三原燃 第22-0051号  
令和4年5月24日

核燃料物質の加工施設の変更に関する設計  
及び工事の計画の軽微な変更の届出

2. 変更に係る加工施設の概要

4. 変更の内容

図ハ1-1-5 鉄扉及びシャッター補強の手順フロー図

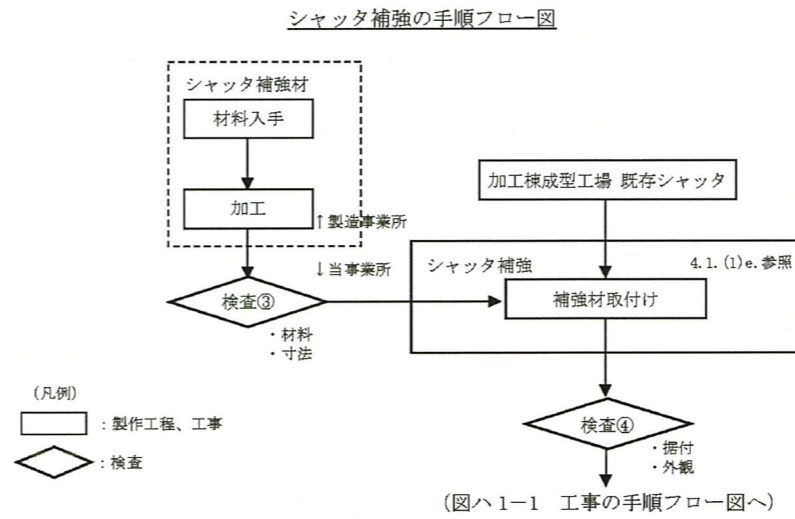
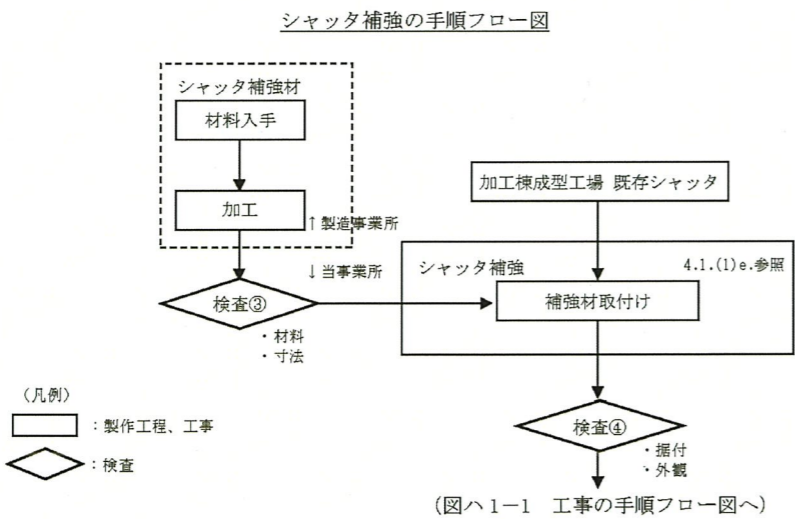
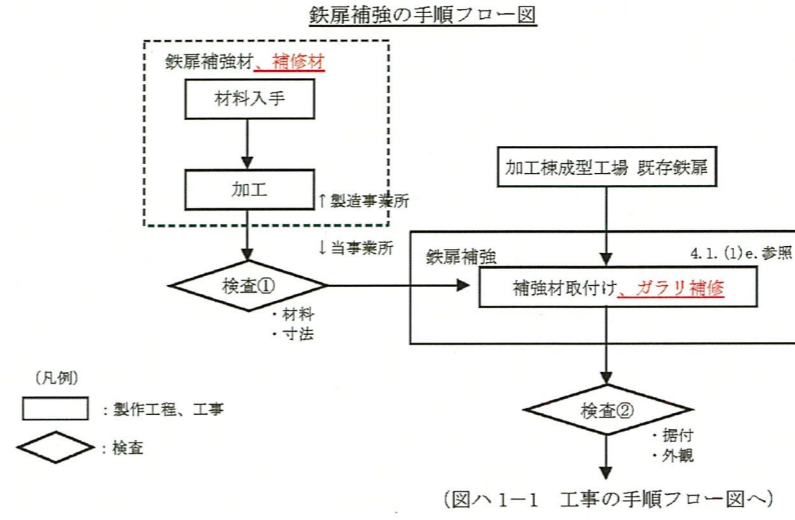
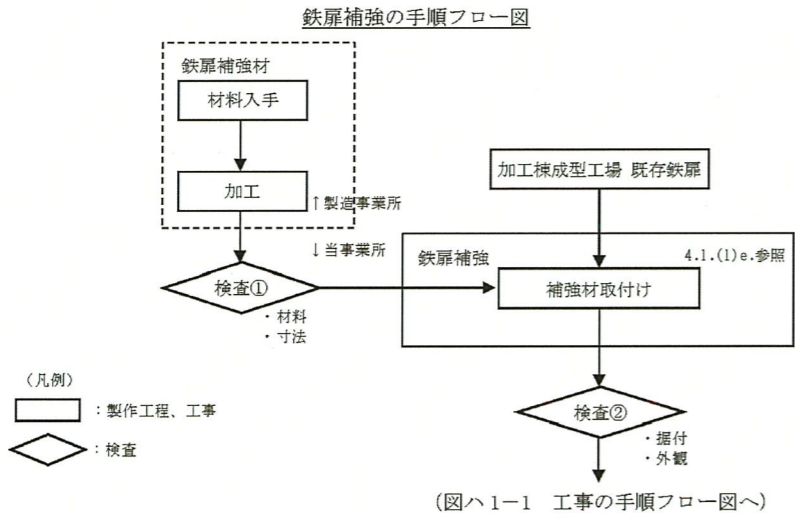
鉄扉に係る記載内容を適正化するため。なお、本変更は鉄扉の工事に関する記載の追加であり、適合性評価における影響がなく、加工施設の保全上支障のない変更である。
